RAADSINFORMATIEBRIEF met beantwoording artikel 40 vragen

Onderwerp: **Aanvullende beantwoording vragen ex artikel 40 van het Reglement van Orde van de gemeenteraad gesteld door de heer H. Ekelschot namens de Fractie van CDA over de inrichting van de kruising Haanwijk-randweg.**

Bijlage 1: Beschrijving afweging én motivatie varianten kruising Haanwijk

Bijlage 2a

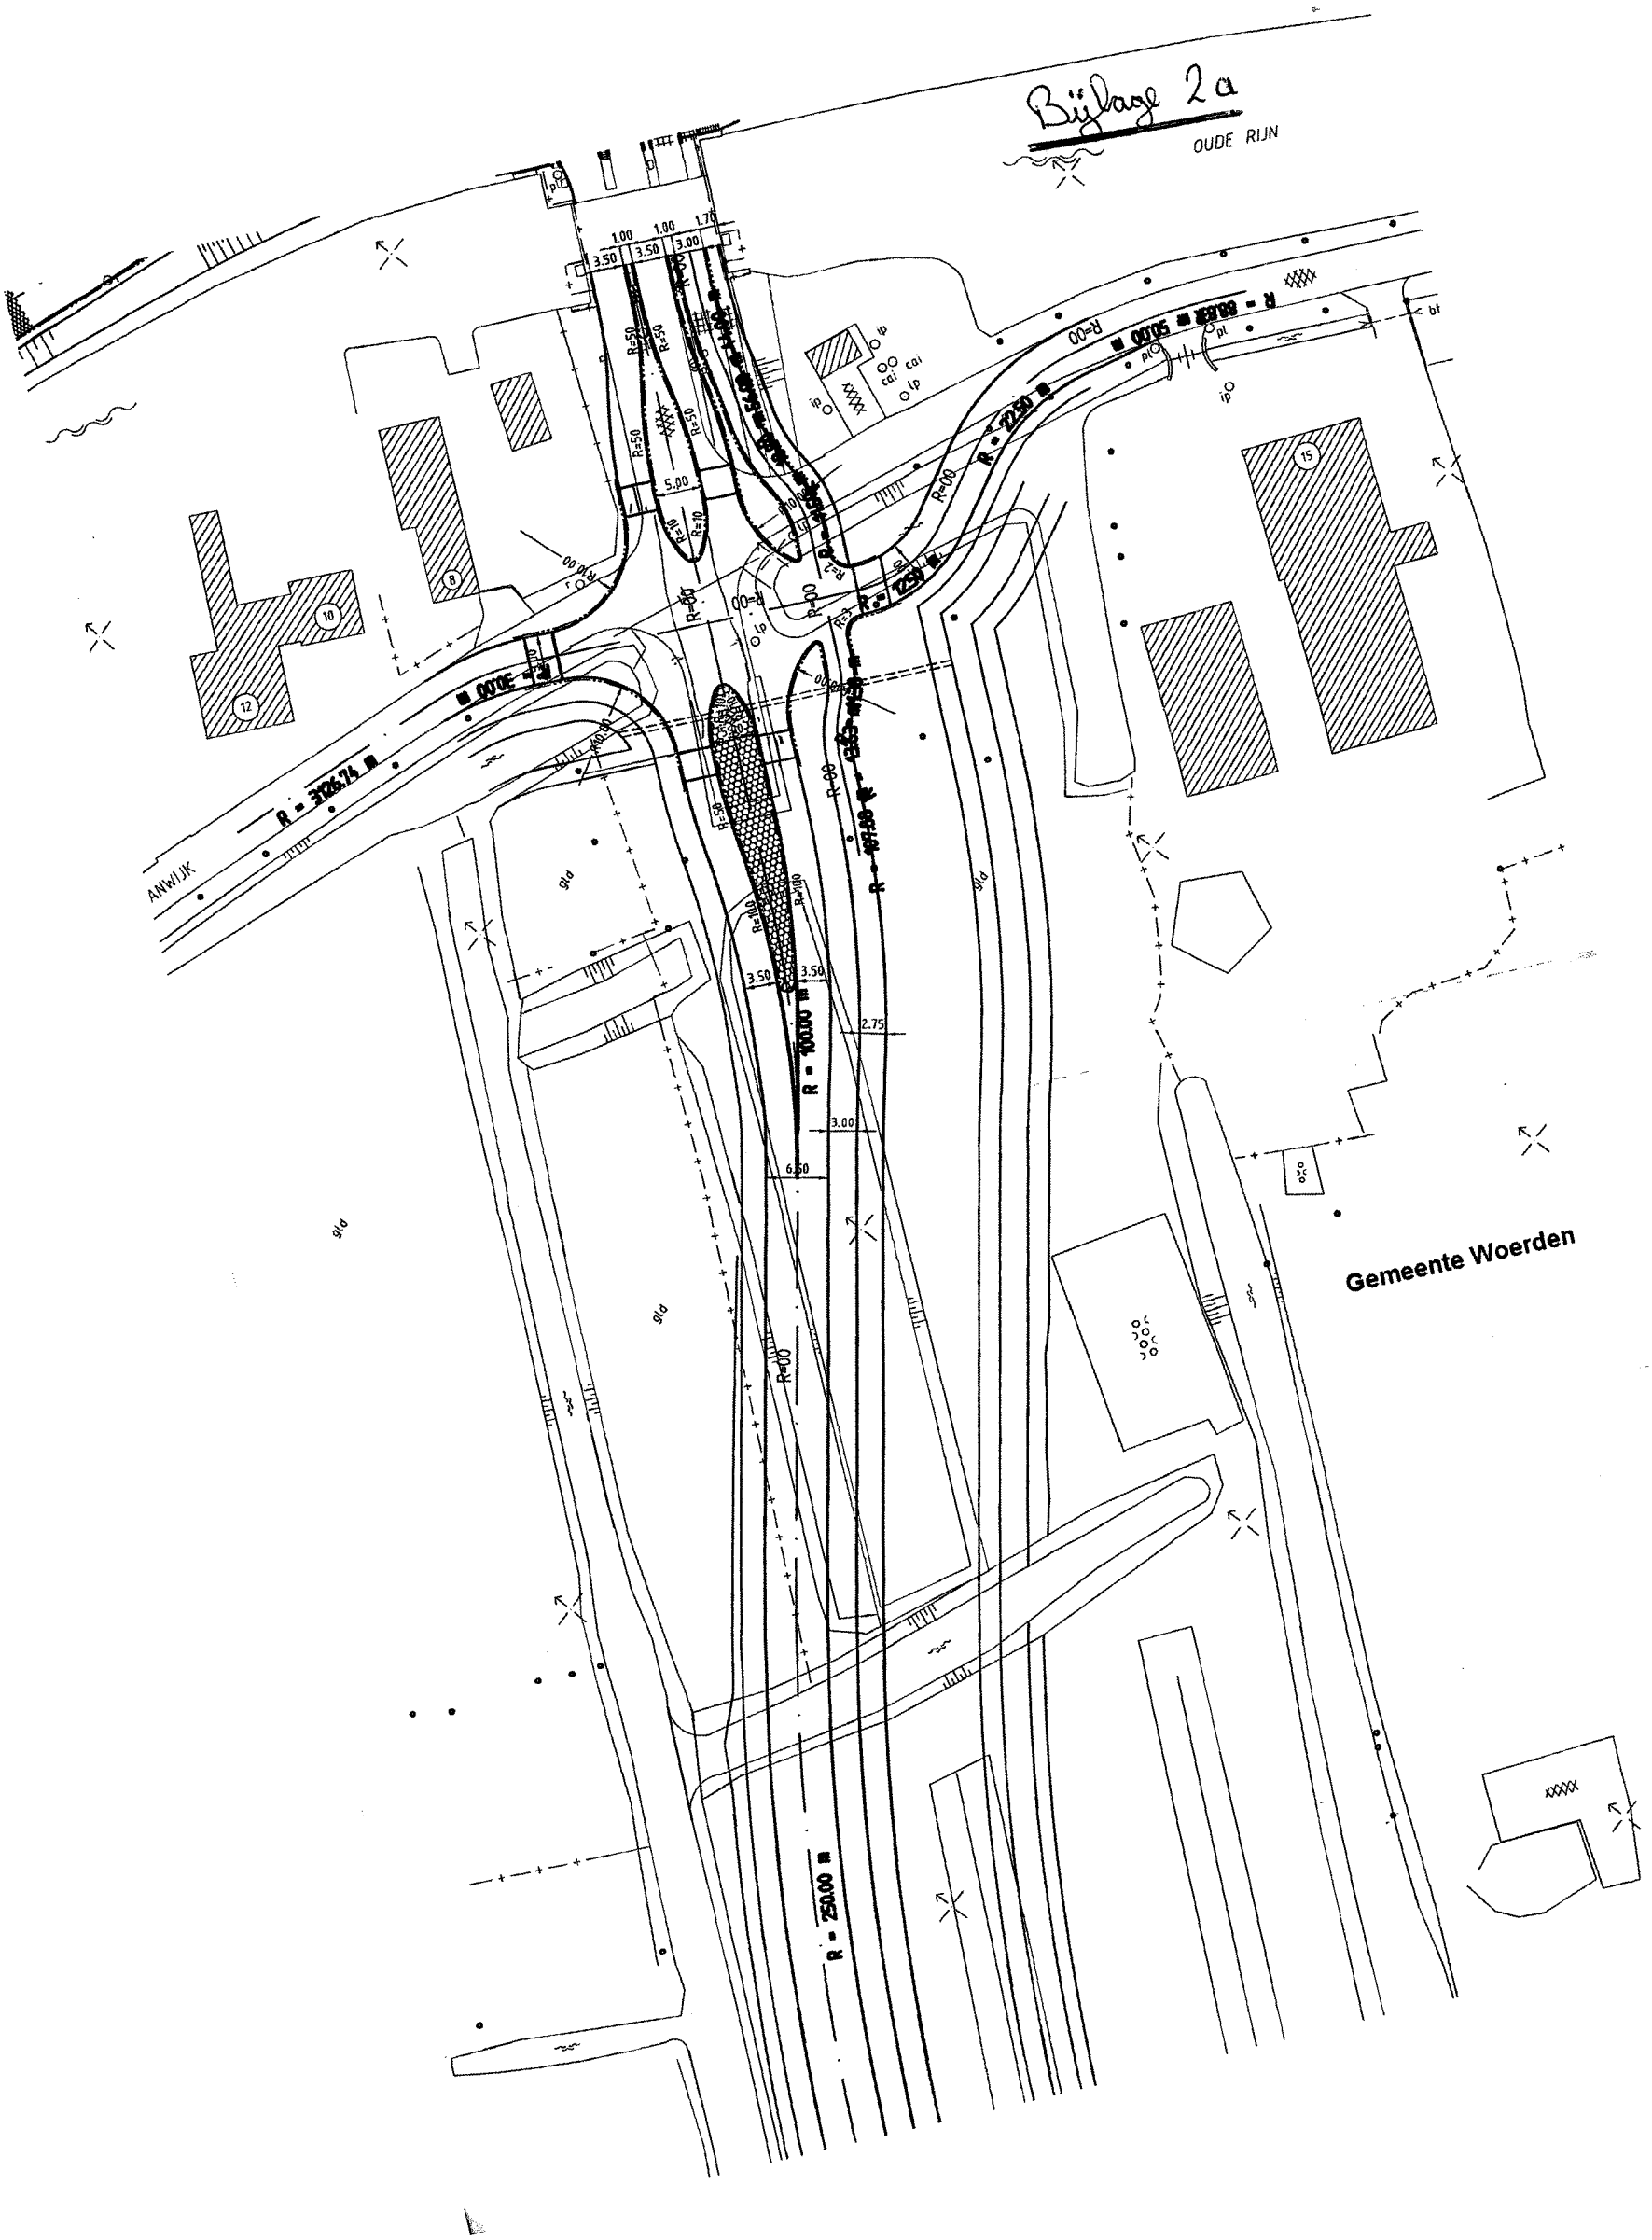
3. Waarom is er gekozen voor een S-bocht?

Kruispunt met 5 meter breed rustpunt op weg Westelijke randweg in combinatie met een kruispuntplateau

Er zijn meerdere redenen waarom een S-bocht in het ontwerp is opgenomen. Belangrijk onderdeel van de kruising is het extra brede 'rustpunt' tussen de beide rijbanen van de randweg. Dit is extra breed uitgevoerd (5 meter) om fietsers de ruimte te geven om in twee stappen de randweg over te kunnen steken. Omdat op de Hofbrug de twee rijbanen van de randweg dicht tegen elkaar aanliggen kan de kruising niet in het verlengde van de weg Haanwijk liggen. De kruising moet zuidelijker liggen om voldoende afstand tot de brug te creëren om de beide rijbanen (met toegestane bogen) 5 meter uit elkaar te kunnen buigen. Tegelijkertijd moeten zijwegen zoveel mogelijk haaks op de te kruisen weg aansluiten, omdat alleen dan het kruisend en oprijdend verkeer goed overzicht heeft op beide richtingen van de te kruisen weg. Dit draagt bij aan de veiligheid van de oversteek.

De beide bovenstaande eisen maken dat een S-bocht in Haanwijk noodzakelijk is.

Alles over- en afwegende is op basis van de voor- en nadelen van de onderzochte mogelijkheden in het ontwerp uiteindelijk gekozen voor een kruispunt met een 5 meter breed rustpunt op weg van de westelijke randweg in combinatie met een kruispuntplateau ter verlaging van de rijsnelheid.

- Lage aanrijdsnelheid autoverkeer ten gunste van de verkeersveiligheid voor alle verkeer.
- Oversteken langzaam verkeer per rijrichting van de te kruisen weg (in twee stappen).
- Directe (korte) fietsoversteek op een en dezelfde kruisingsplaats
- Beperkt ruimtebeslag

Bijlage 2 b

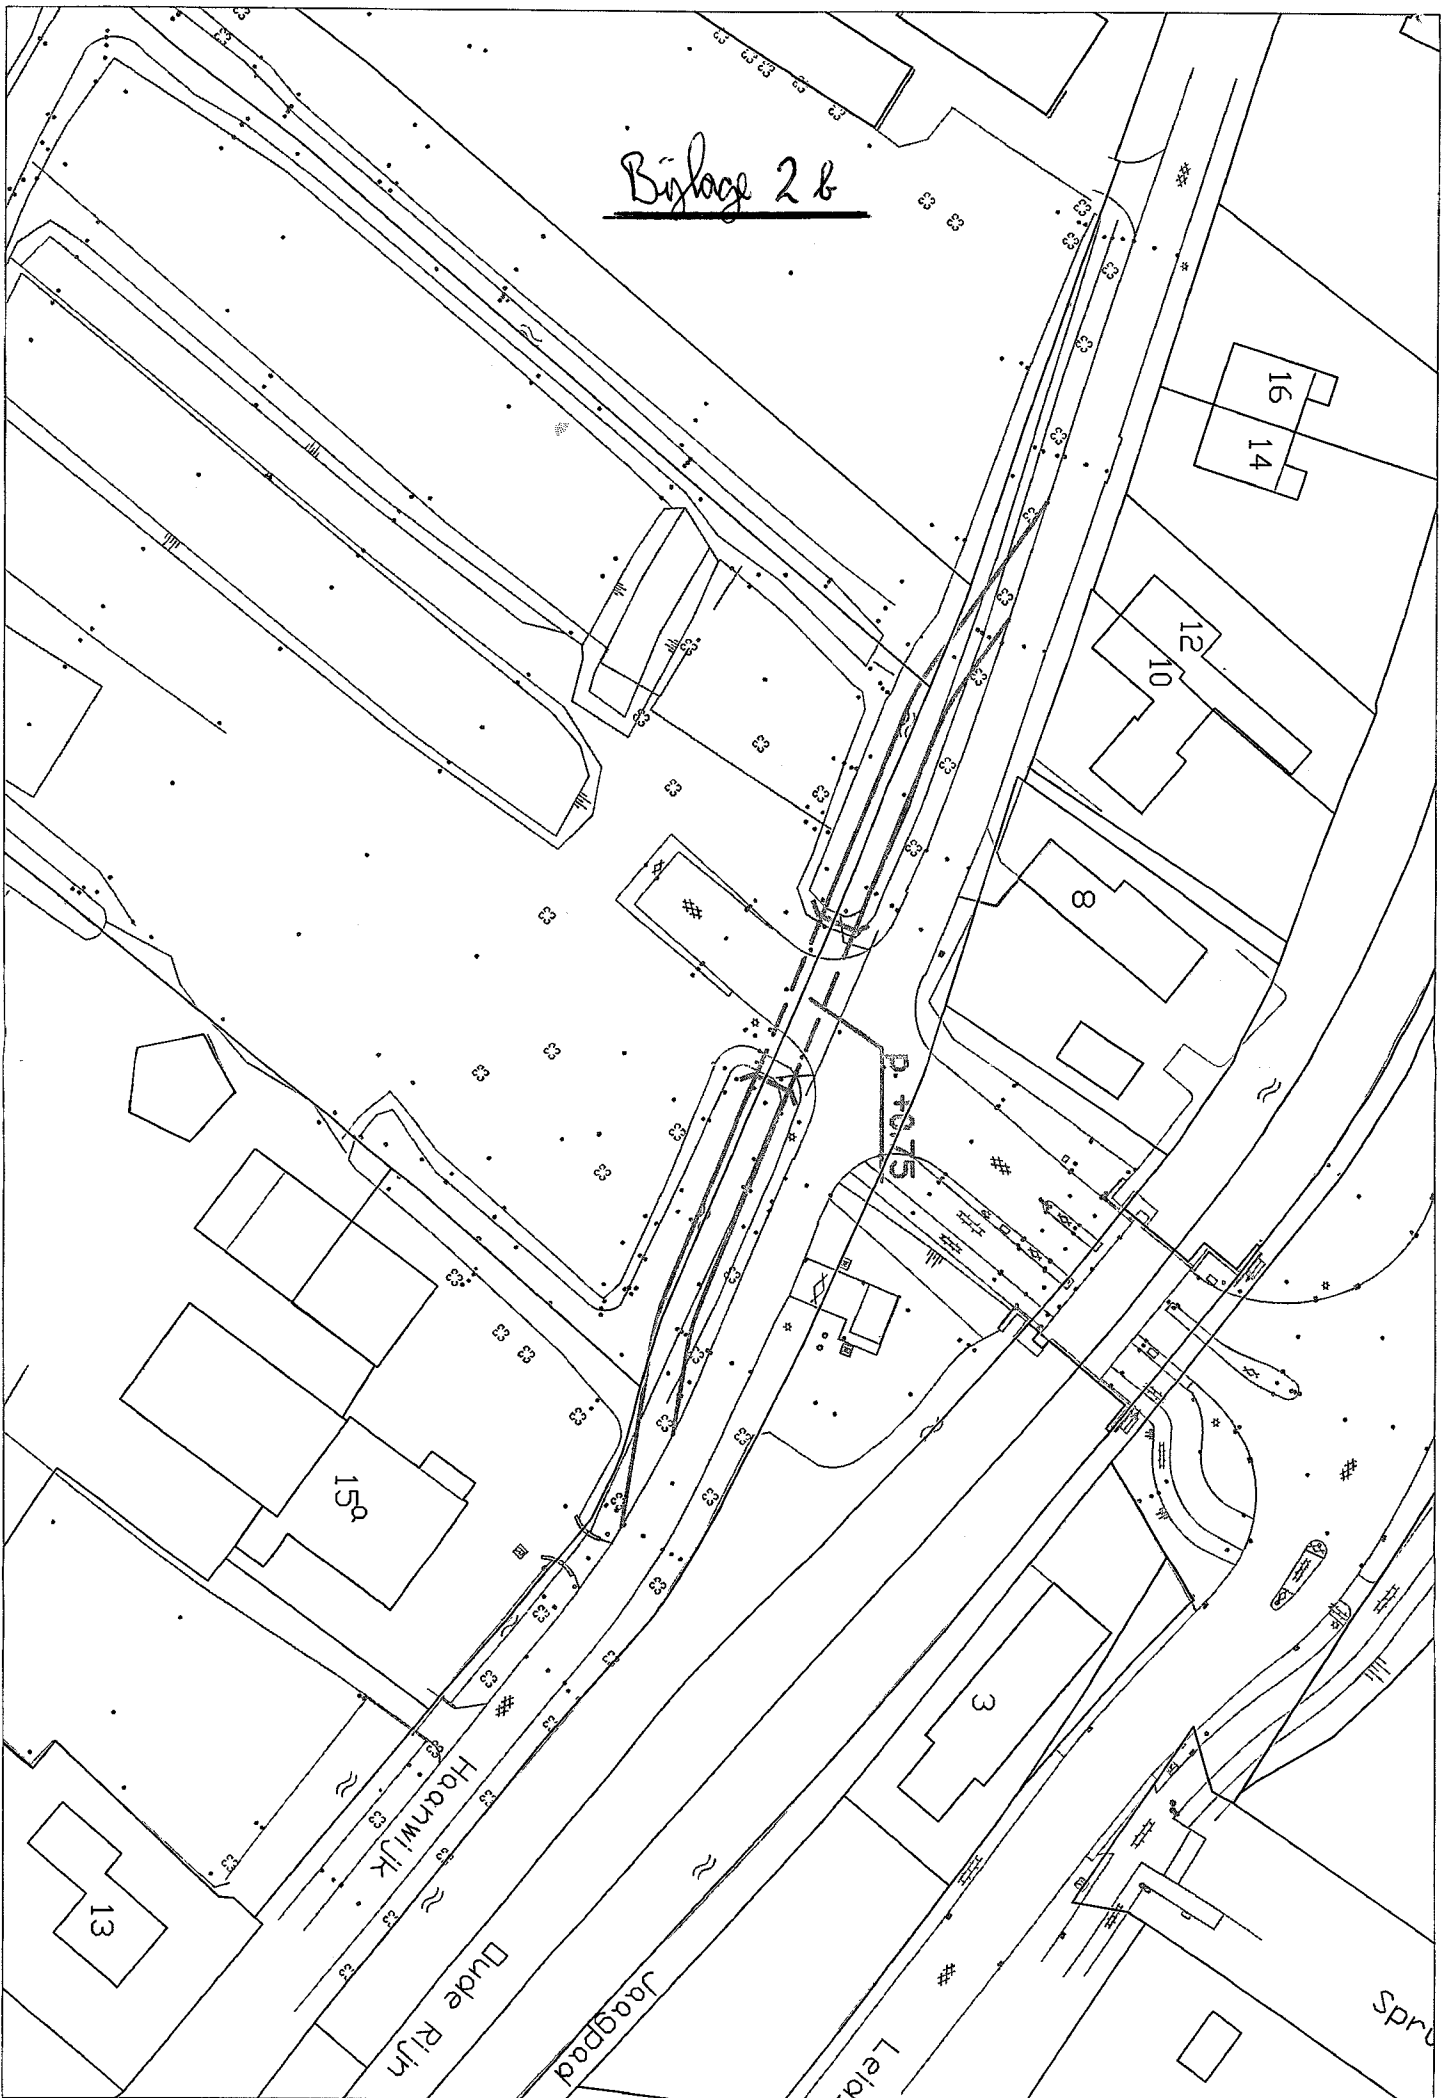
Fietstunnel

Een fietserstunnel biedt voor de fietsers van en naar de Dorpsstraat geen oplossing. Deze fietsers moeten de westelijke randweg alsnog gelijkvloers kruisen. Dat is de belangrijkste reden geweest om niet te kiezen voor deze oplossing.

- Geen goede verbinding te maken met het fietspad langs de westelijke randweg en voor het fietsverkeer dat over de Hofbrug rijdt waardoor nog steeds veel kruispuntbewegingen van langzaam verkeer op de rijbaan te verwachten zijn.
- Hellingbanen, met kans op negeren gebruik tunnel door fietsers
- Sociale onveiligheid; is voor veel fietsers reden er geen gebruik van te maken
- De aansluiting van de tunnel op de weg Haanwijk is aan één zijde. Een deel van de fietsers moet dan tweemaal de weg Haanwijk oversteken in een schuine (en onveilige) lijn.

Bylage 3

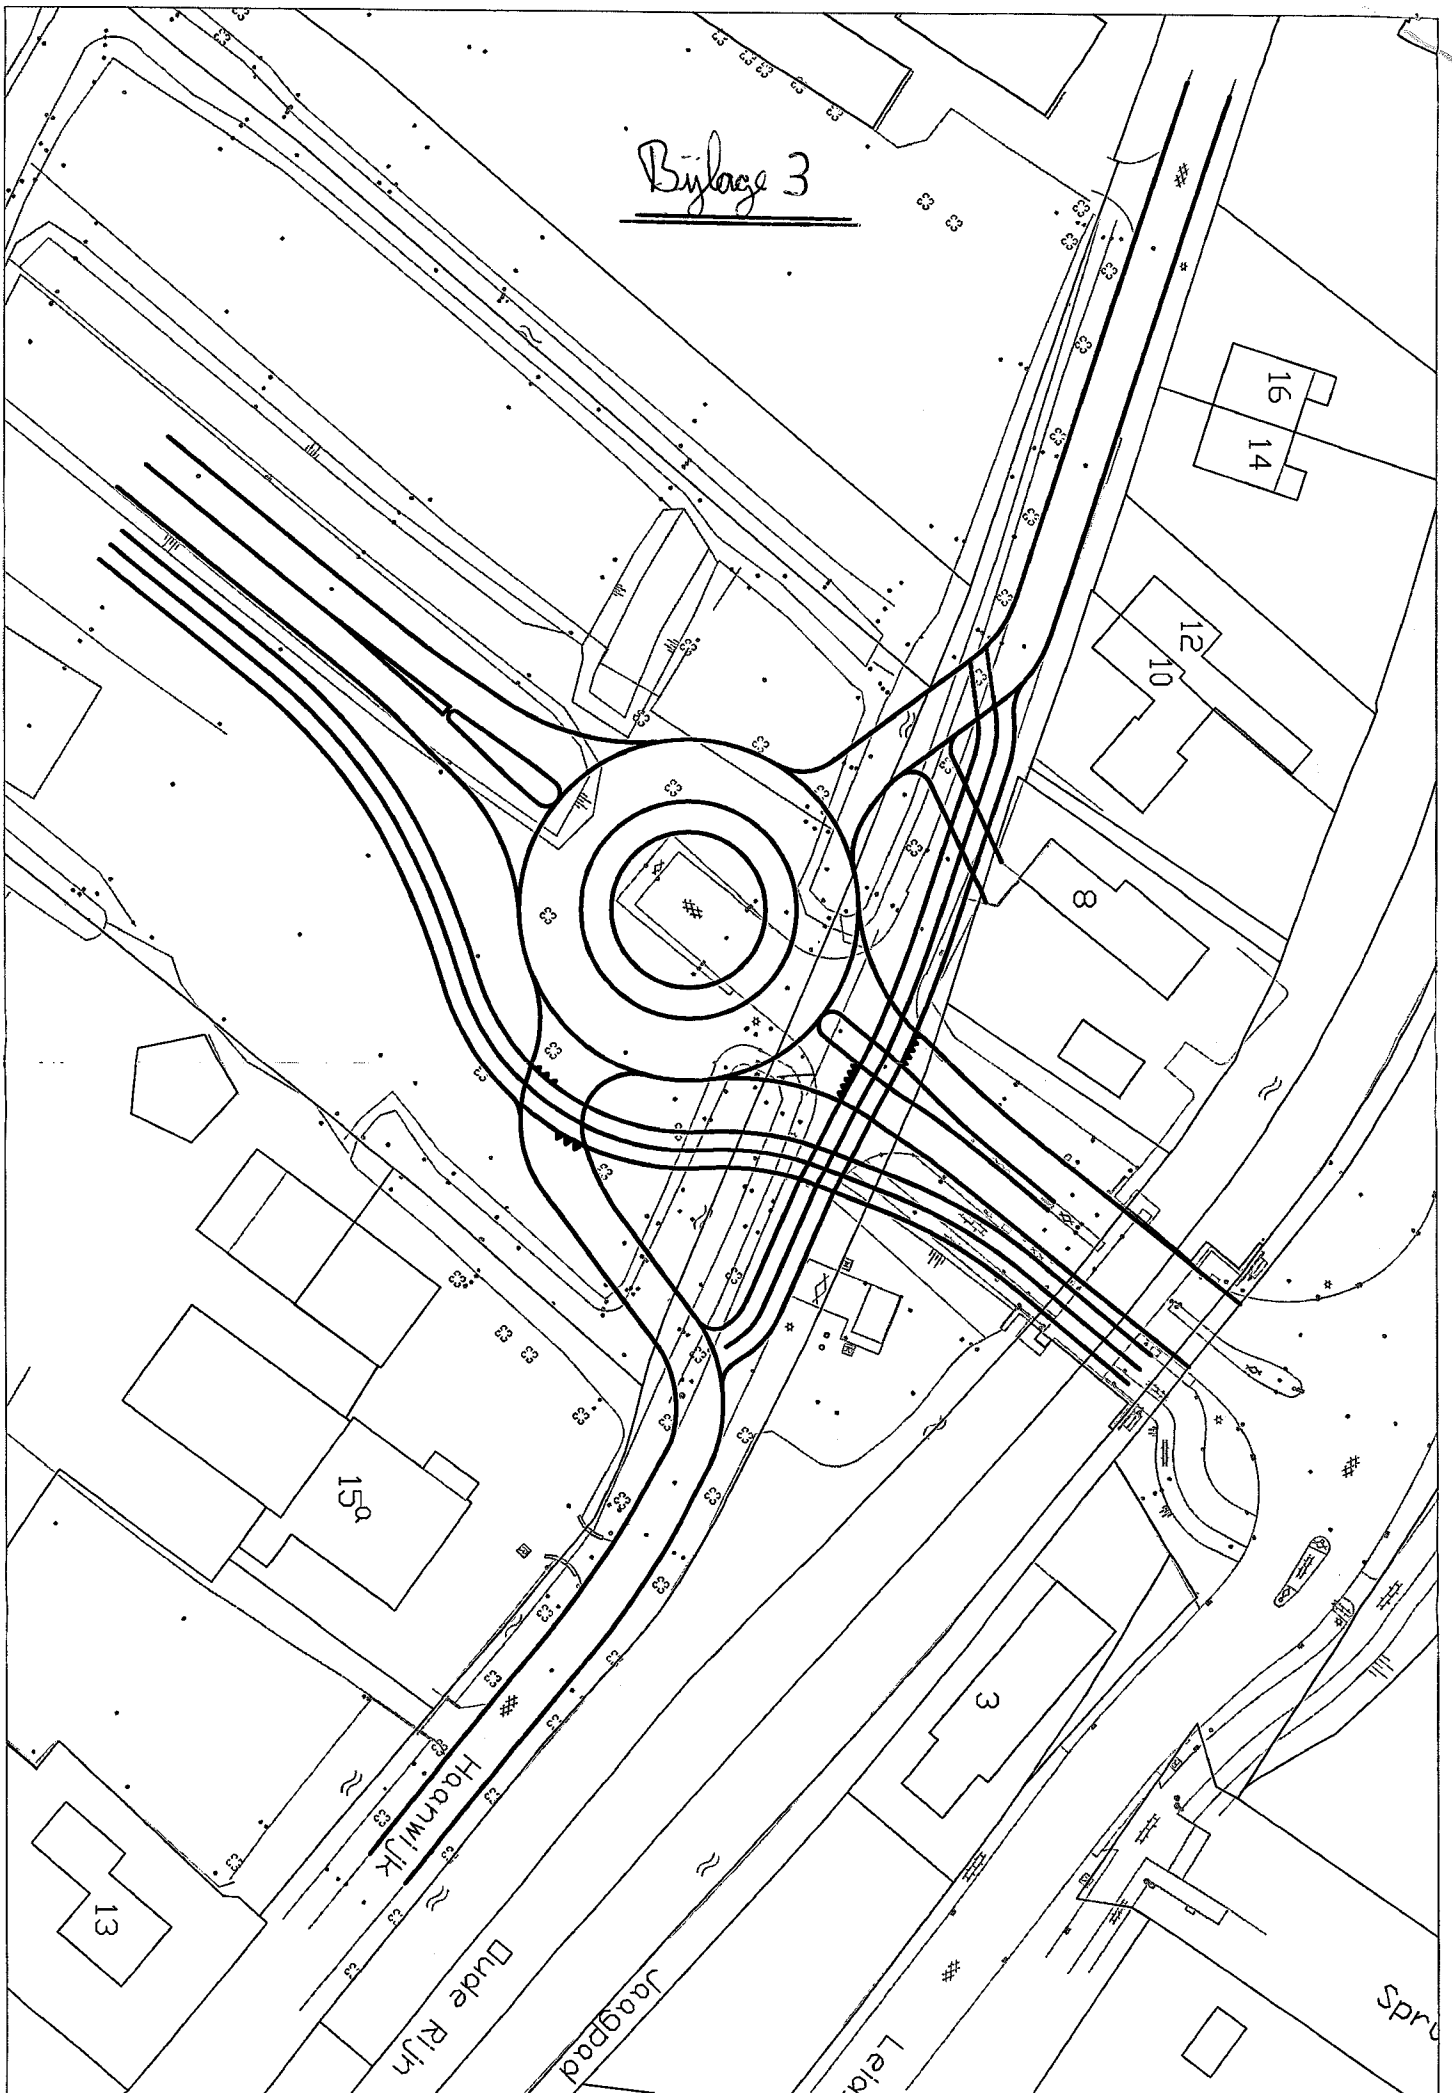
Rotonde met fietspaden met eenrichtingsverkeer op de route Haanwijk

Een rotonde is met het oog op de verkeersveiligheid in principe een goede oplossing. Een nadelige bijkomstigheid van een rotonde op deze locatie bij de Hofbrug is het extra groot ruimtebeslag van de totale vormgeving inclusief de aansluitende wegen. Zo is een van de consequenties dat voor de betreffende situatie aan beide zijden van de randweg een noodzakelijke scherpe S-bocht in de weg Haanwijk bij de aansluiting op de rotonde moet worden aangelegd om goed op de rotonde aan te kunnen sluiten. En in het geval van een rotonde ontstaat voor fietsers bij een fietspad om de rotonde heen een relatief lange omrijdroute, met als gevolg dat fietsers de kortste route kiezen tegen de richting in. Bij een fietspad voor fietsers in beide richtingen moeten deze fietsers op Haanwijk bij het naderen van de rotonde het (vracht-)autoverkeer op Haanwijk kruisen.

- Erg groot ruimtebeslag, extra in verband met te maken S-bochten voor de aansluiting van de weg Haanwijk
- Omweg fietsers zuidzijde Haanwijk met grote kans op ongewenst gebruik van het fietspad aan de noordzijde door fietsers (ongewenst tweerichtingen gebruik).
- Kruisend fietsverkeer op rotonde met Haanwijk-oost in twee richtingen (fietspad randweg).
